à  
Monsieur le Commissaire Enquêteur sur l'enquête  
publique concernant le permis de construire d'une  
centrale Photovoltaïque à TRACY-SUR-LOIRE  
(Nièvre).

**Objet :** Remarques concernant le projet d'installation d'un parc photovoltaïque à TRACY-  
sur-LOIRE (Nièvre -58150)

- Demande de permis de construire (PC058-295-19-N0006) déposé le 18 juin 2019 en Mairie de TRACY-sur-LOIRE (Nièvre) par la Société CPV SUN 40 pour la construction d'un parc photovoltaïque ;

### Tracé potentiel de raccordement

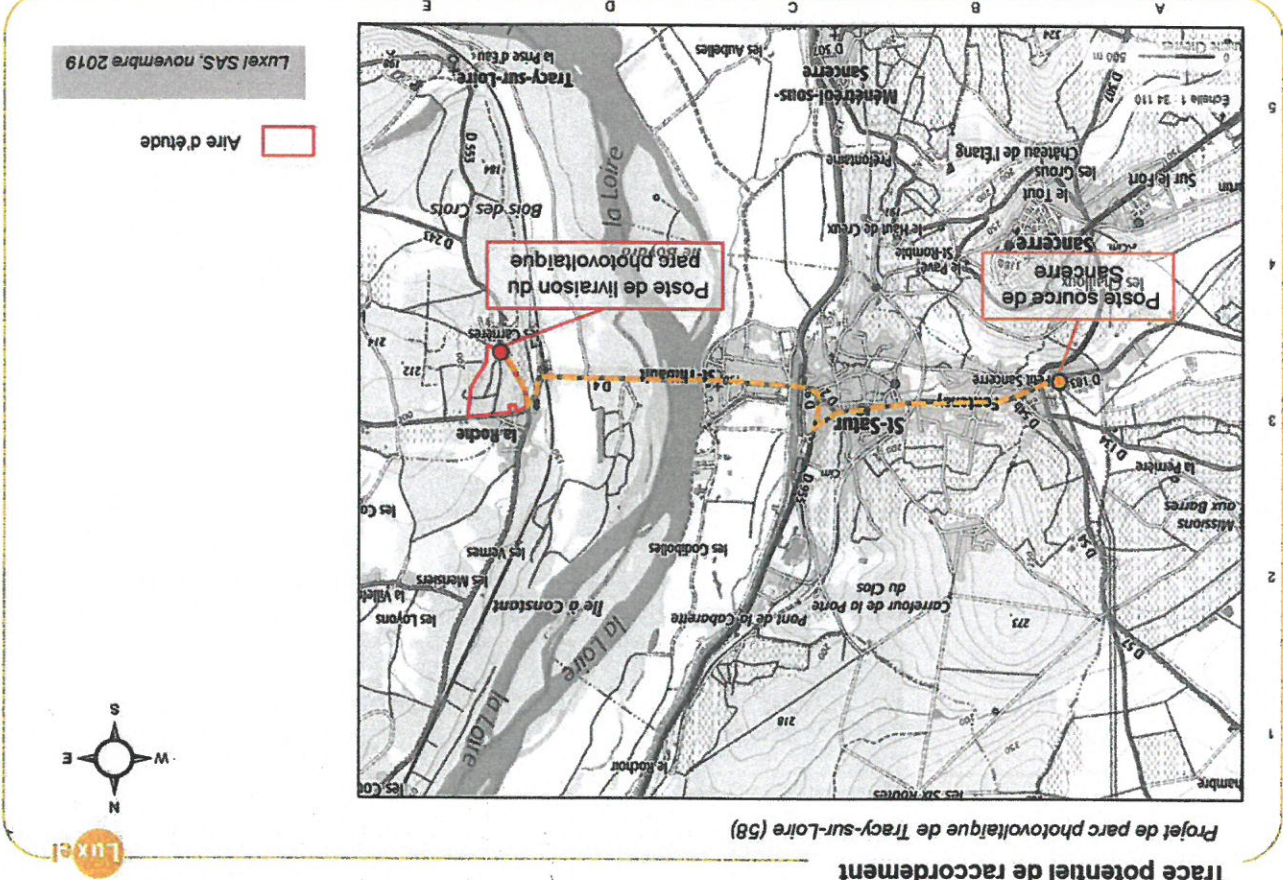
- Pour ce faire le câble qui passera en pleine terre (pour cause de dissipation d'énergie) le long des voies existantes longera dans le Cher la Route Départementale 2 - RD2 (Rue des Ponts à ST-THIBAULT partie urbanisée de la commune de SAINT-SATUR puis Rue du Commerce) et l'Avenue de Fontenay pour aboutir par la Route de Chavignol au poste source ENEDIS de SAINT-SATUR-Sancerre situé à Fontenay, parties sur les communes de SAINT-SATUR et de SANCERRE.

La municipalité de SAINT-SATUR s'opposera vivement et par tous les moyens légaux à la réalisation du projet empruntant ce trajet car, à trop grands frais déjà, les routes, rues empruntées et leurs accessoires (trotoirs) ont été refaits à neuf il y a très peu de temps.  
Nous n'accepterons pas que cette tranchée vienne créer des désordres dans ces voiries, d'autant que se précise aussi, bien que nous y soyons opposés, un possible raccordement de centrales éoliennes nivernaises qui emprunteront le même cheminement mais dans une nouvelle et surtout distincte tranchée.

A cette fin, la municipalité de SAINT-SATUR exige de la société CPV SUN 40 que le cheminement du câble progresse par le quai de Loire côté « Hervé Mhun », puis Rue de la Vauvise - RD2 rue des ponts - Pont du Canal Latéral à la Loire (propriété du Conseil départemental du Cher) - Rue du Commerce - Pont du Rû (propriété du Conseil départemental du Cher) - Rue Basse des Moulins - Rue Honoré de Balzac - Pont du Rû (propriété de la Ville de SAINT-SATUR) -  
Rue de Meniau (en partie sur la commune de SANCERRE) - Rue des Blanchisseuses - RD955 Avenue de Fontenay - Route de Chavignol puis RD183 rue Creuse commune de Sancerre.

Mentionnons que bien qu'elle soit urbanisée, ST-THIBAULT est soumis aux prescriptions de l'arrêté de 8<sup>ème</sup> référence portant sur les interdictions de circulation et de stationnement dans les zones de nidification d'oiseaux de grèves - NATURA 2000 ainsi que les divers plans de protection s d'inondation et couées de bigues qui incitent à prévoir une isolation et une pose a daté de l'éventuel câble d'énergie.

De même concernant la portion - Pont du canal RD2 - Rue du Commerce - Rue Basse des Moulins, cet endroit a fait l'objet d'un intense bombardement le 16 juin 1940 avec un risque possible de pollution.

Toute la zone située dans le hameau de ST-THIBAULT doit faire l'objet d'un dossier transmis à LA DRAC Centre pour instruction au titre de l'archéologie préventive du fait de l'entouissement en ces lieux des restes d'une cité gallo-romaine. Si des fouilles devront être faites, l'aspect financier doit rester à la charge de la société CPV SUN 40 et non à celle de la municipalité de SAINT-SATUR.
